# 各論編

## ■1 基準地震動

柏崎刈羽原子力発電所周辺のおもな活断層

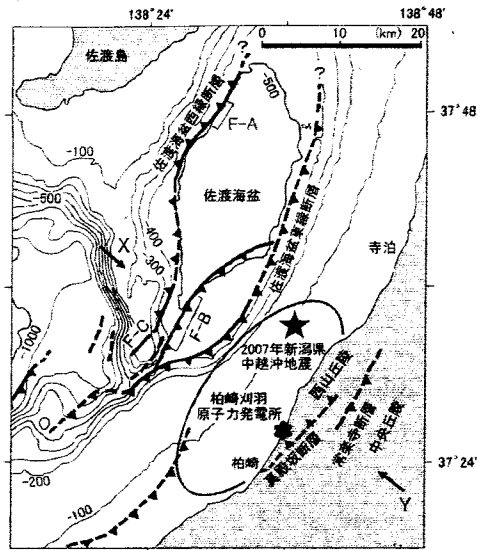
佐渡島と本土の間には「佐渡海盆」がある。海盆が生成される原因になった佐渡海盆東縁断層が存在することと、将来その断層が活動して大地震が発生するおそれがあることを規制委員会は見逃している。

海底地形は大きく撓んで変形しているところが認められ、地震による海底地形の変化と考へてもおかしくない。これは他の海域、例えば最上舟状海盆もそうである。

基準時震動の設定のために柏崎刈羽原発に影響を与えた地震地体構造を考えるならば、佐渡海盆東縁断層を含めた新潟県日本海側の地震活動を日本海全体の活動の一部と捉えなければならぬから、東電の地震想定は誤りである。

##### 水蒸気爆発のメカニズム

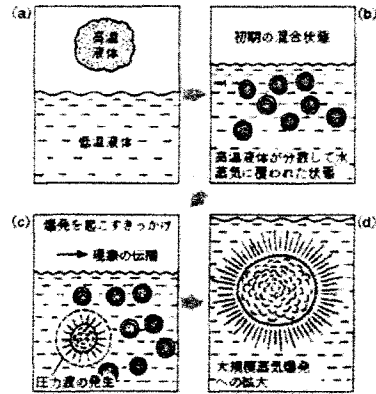
過酷事故の際に水蒸気爆発を引き起こす危険性が過小に評価されている。

水蒸気爆発が実機において発生する可能性を検証した部分において「規制委員会は、原子炉圧力容器外の FCI（溶融炉心・冷却材相互作用）で生じる事象として、水蒸気爆発は除外し圧スパイクを考慮すべきであることを確認した。」などと、さしたる根拠もなく

東電の言い分をそのまま受け入れ、水蒸気爆発は起こらないこととしている。

そのうえで、格納容器下部に予め2 mほど水を溜めて溶融燃料を受け止めるという世界に例の無い、危険な重大事故対処方針を決定している。水蒸気爆発を引き起こす危険性は「水蒸気爆発が実機において発生する可能性」で検討したものの「水蒸気爆発が発生した KROTOS（イタリアの研究所の実験）、TROI（韓国原子力研究所の実験）」解析の結果を切り捨て、水蒸気爆発は実機において発生する可能性は極めて低いとの東電の主張を受け入れている。なお、この結論は加圧水型軽水炉である高浜、大飯などと同様である。一貫して格納容器早期破壊の最大の原因となり得る水蒸気爆発については、事実上対処不可能だから起こらないことにしているとしか考えられない。これでは安全神話である。
